Rijkswaterstaat Zuid-Nederland
Projectteam A27 Houten-Hooipolder

Datum 7 maart 2022
Onderwerp Aanvullingen Ruimtelijke Ingrepen.

Op 15 februari jongstleden ontving ik uw verzoek om aanvulling naar aanleiding van mijn aanvraag voor een ontheffing voor het project 'A27 Houten – Hooipolder, 4 grote bruggen' met aanvraagnummer 5190026195537. Hieronder reageer ik op de door u ingebrachte vragen.

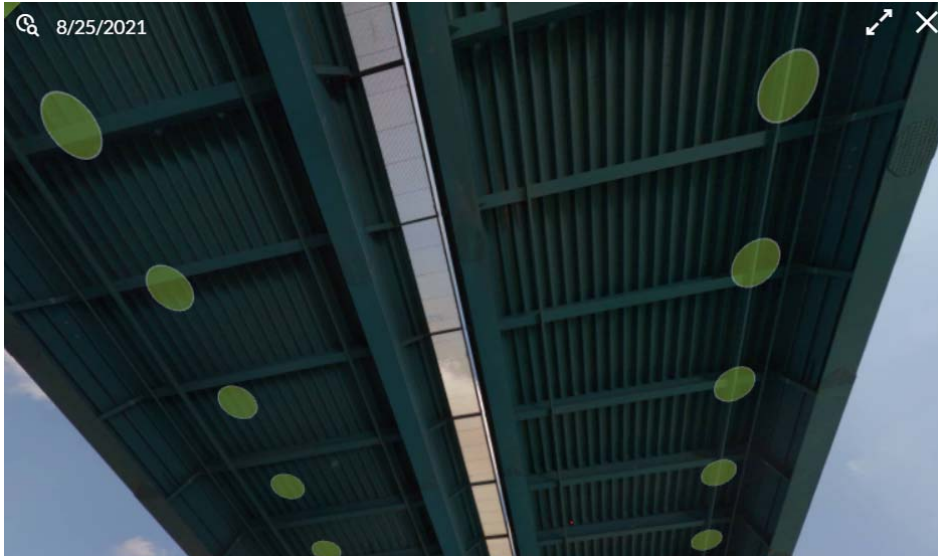
- 4) Par. 3.3.3.3 wordt aangegeven dat er geen essentiële vliegroute aanwezig is onder de Hagesteinseburg, waardoor de eventuele toename van licht en de ruimte tussen de twee nieuwe bruggen geen effect zal hebben. Echter, in FLOW27, 2018 wordt in tabel 4.18 bij locaties 20,21,22 aangegeven dat een vliegroute van de meervleermuis aanwezig is boven de Lek met de dwarspassage onder de A27. De Lek vormt een belangrijke migratieroute voor vleermuizen, in het bijzonder de meervleermuis. De aanname uit het mitigatie- en compensatieplan lijkt dan ook niet te kloppen.

Paragraaf 3.3.3.3 is onvolledig op dit punt. Wel wordt opgemerkt dat de meervleermuis alleen in 2015 op deze locatie is vastgesteld. In navolgende jaren is meervleermuis hier niet meer vastgesteld. Andere soorten zijn hier nog wel aangetoond. Ten aanzien van deze vliegroute geldt dan dat alle maatregelen opgenomen in het Tracébesluit ook van toepassing zijn op deze vliegroute en dat daarmee ontheffing niet noodzakelijk is in de uitvoeringsfase.

Ten aanzien van het licht in de permanente situatie, in de huidige situatie is ook al een ruimte tussen beide bruggen aanwezig. Zie onderstaande foto van de onderzijde van de brug.

In de huidige situatie is hier dus al sprake van licht dat tussen de bruggen door op het water kan stralen. Voor deze situatie worden maatregelen voorgesteld vergelijkbaar aan de Keizersveerbrug voor de permanente situatie. Dit betekent dat verlichting uitgezet wordt in de nachtelijke uren, mits dat kan in het kader van veiligheid. Wanneer dit niet kan, wordt het licht gedimd tot minimaal 0,2 cd/m² en maximaal 0,3 cd/m². Dit zal minimaal vergelijkbaar of minder zijn met de huidige lichtuitstraling, daarmee worden geen negatieve effecten verwacht.
